Service Bulletin

HOOFDGROEP	GROEP	NO
3	36	5
DATUM		
Sep 86		
BETR.		
Ruitewisserarmen		
740/760

Bijgeluiden van ruitewisserarmen

142 766

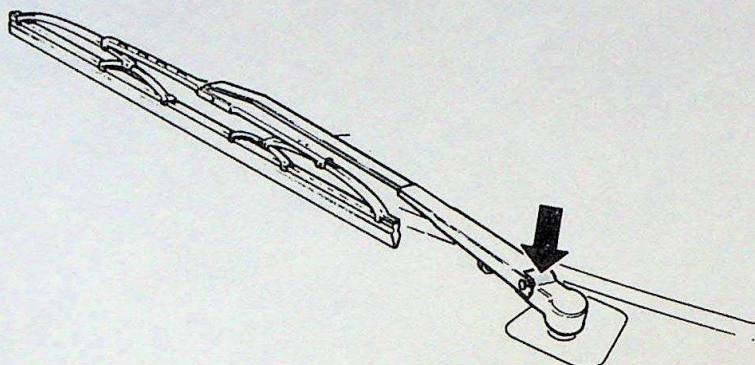
Bijgeluiden (gepiep) van ruitewissers zijn vaak afkomstig van de lagerbus van de wisserarm.

De wisserarm heeft nu een nieuwe constructie gekregen en op de lagerbus is een laagje Teflon aangebracht.

142 767

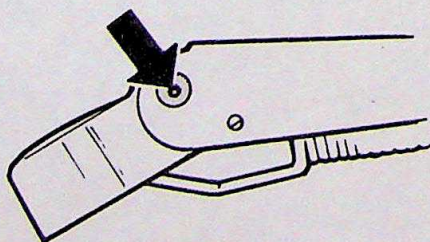
Nieuwe armen zijn te herkennen, doordat in de lagerbus een klein merkteken is ingeslagen.

De bijgeluiden kunnen bij eerder gebouwde auto's worden verholpen door een nieuwe arm te monteren. De nieuwe wisserarmen hebben het volgende Volvo O/N:

Met stuur links	1 369 830-3
Met stuur rechts	1 369 834-5
